Oggetto: Contratto Istituzionale di Sviluppo per il recupero e la rifunzionalizzazione dell'"Ex carcere borbonico dell'isola di Santo Stefano - Ventotene" Intervento n. 3 "Realizzazione / adeguamento degli approdi all'Isola di Santo Stefano"

**Modulo per la presentazione delle osservazioni per i piani/programmi/progetti sottoposti a  
procedimenti di valutazione ambientale di competenza statale**

RECUPERO E RIFUNZIONALIZZAZIONE EX CARCERE BORBONICO DELL'ISOLA DI SANTO STEFANO VENTOTENE – Intervento n.3 realizzazione/adeguamento degli approdi dell'isola di Santo Stefano

## **Allegato 3 – Sintesi delle osservazioni**

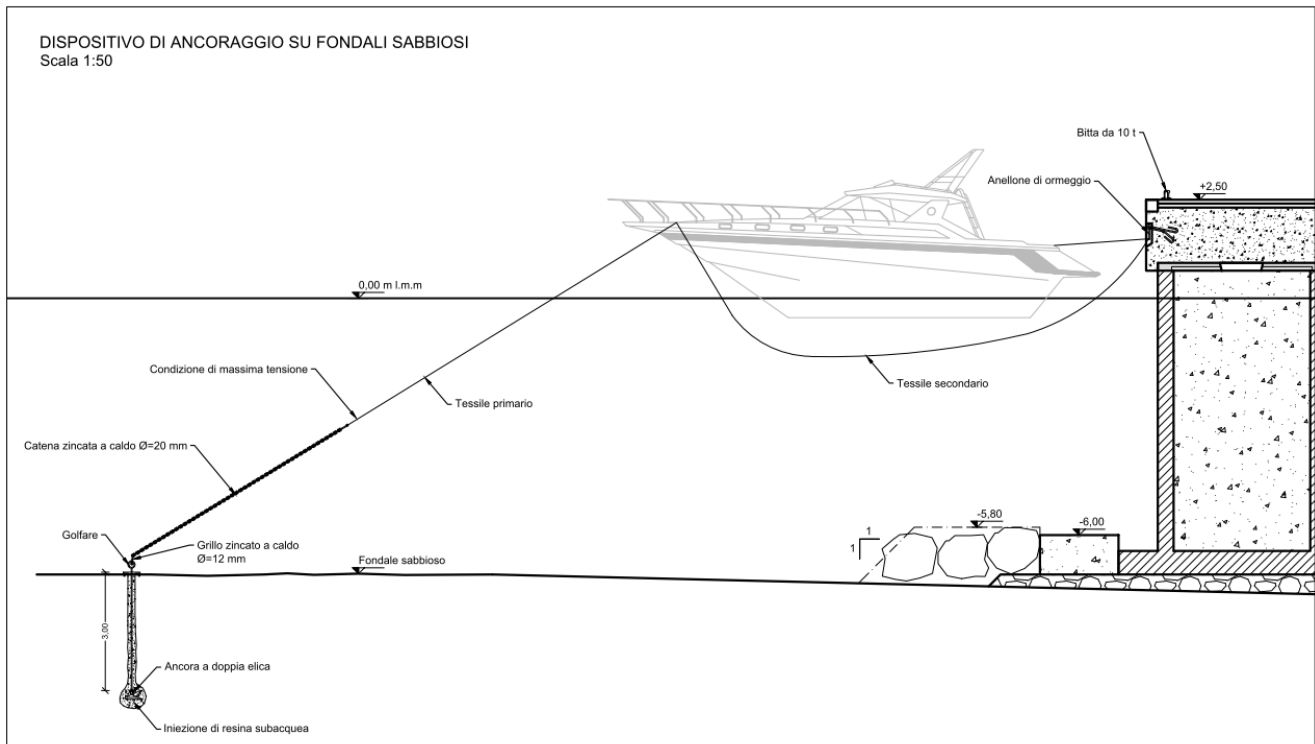
Una delle criticità evidenziate dai proponenti in relazione all'Alternativa 0 è quella di necessitare di una flotta dedicata con relativi oneri di *“programmazione degli usi, acquisti e/o noleggi, interventi di manutenzione specializzata”* (pag.11, elaborato 2017E037INV-02-D-VV-VIA001). Tuttavia, in presenza di un molo alto 2,5 metri come quello previsto per l'opzione scelta (quasi un metro in più del punto di attracco del traghetto al porto nuovo di Ventotene) sarà presumibilmente necessario l'acquisto di mezzi nautici adeguati attualmente non presenti sull'isola; questo sia a causa del loro sovradimensionamento in termini di dimensioni (superiori ai 24 m previsti come dimensione massima dal progetto, e in ogni caso predisposti per un numero troppo alto di passeggeri), sia viceversa a causa della loro predisposizione ad un'altezza di sbarco più bassa (come detto, la nave-traghetto per la tratta Formia-Ventotene ha un'altezza di sbarco di circa 1,50 m).

Piuttosto, non essendo presenti sufficienti indicazioni riguardo alla tipologia di imbarcazione idonea allo sbarco nell'ipotesi scelta, risulta difficile valutare il tipo di impegno, sia gestionale che economico, che queste comporterebbero. Infatti le uniche indicazioni a riguardo si riferiscono ad una generica *“lunghezza massima”* di 24 m. Infine l'unico elaborato tecnico di sezione in cui è presente un'imbarcazione non specifica non chiarisce in quale modo si dovrebbe superare il dislivello tra imbarcazione e molo (si veda immagine sotto - fonte: elaborato *“Opere Marittime Planimetria posizionamento ormeggi scalo della Marinella - OM-TAV003”*).

Figura 15 - ZSC IT6000019 "Fondali circostanti l'isola di S. Stefano" (fonte: <http://www.pcn.minambiente.it>)

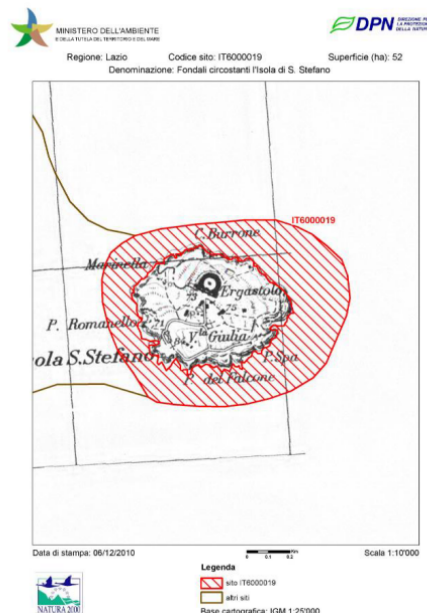
A questo proposito si richiama il documento Studio di Valutazione di Incidenza Ecologica (VV-VIA004). A pagina 42 (all'interno del paragrafo 5.3.5 - Quadro riassuntivo) nelle conclusioni presentate in tabella-1 si evidenzia la
